## Vraag en antwoord bewonersavond herinrichten Parklaan, Spijkenisse

Principe voorstel plateau Parklaan-Mandolinestraat

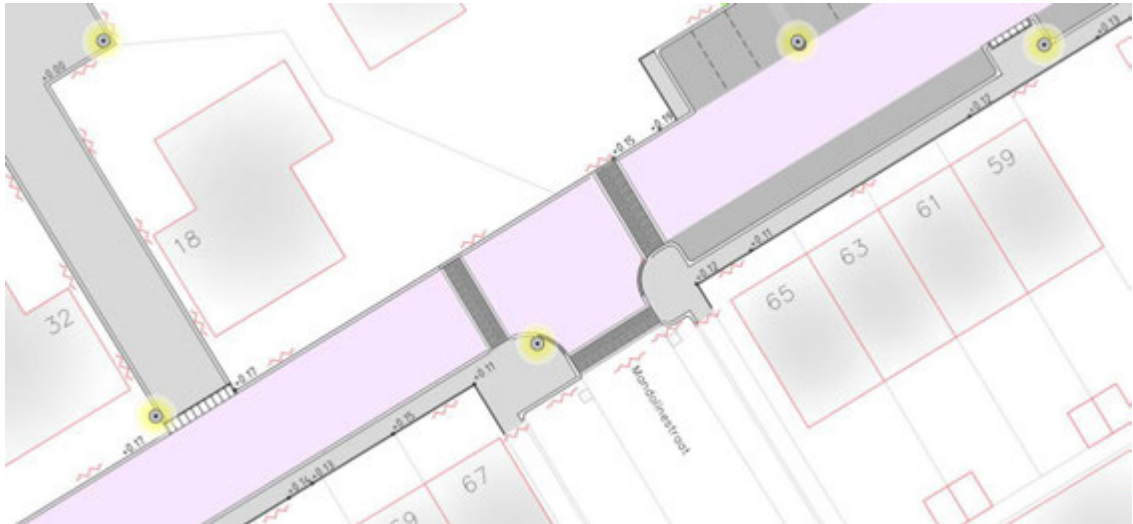
8. **Vanaf Parklaan 57 richting de uitrit Ouverturelaan verdwijnt nu de verkeersdrempel. Op dit moment wordt er op het laatste stukje al hard gereden, laat staan wat er gaat gebeuren nu de verkeersdrempel verdwijnt. Gelet op de voorrangssituatie van Parklaan 18-32 en de onoverzichtelijke situatie door de heggen/schutting, is er vanuit de gemeente nagedacht om de bewoners van Parklaan 18-32 te vragen om wat aan de erfafscheiding te doen, zodat er een overzichtelijkere situatie ontstaat?**  
Ja, er is met de bewoners gesproken. Juridisch gezien hebben de bewoners toestemming om een hoge erfafscheiding te plaatsen omdat het de achterzijde van de woning betreft. Parklaan 30-32 gaan de erfafscheiding aanpassen. In de nieuwe situatie wordt de voorrangssituatie gewijzigd, waardoor verkeer uit het hofje niet langer voorrang heeft. Recentelijk is er in Nissewaard een groot parkeer- en snelheidsonderzoek uitgevoerd. In de Parklaan zijn metingen uitgevoerd. De snelheid in de Parklaan komt uit het onderzoek gunstig uit. In het onderzoek wordt er gekeken naar het totale beeld, incidentele situaties van hardrijders worden daarbij niet meegenomen. Met de verkeerskundige is er besloten, door het wegvallen van het plateau bij de ingang van het hofje nabij Parklaan 73, een plateau te realiseren in de parklaan t.h.v. de Mandolinestraat nabij huisnummers 65 en 67.

Zie onderstaande schets.
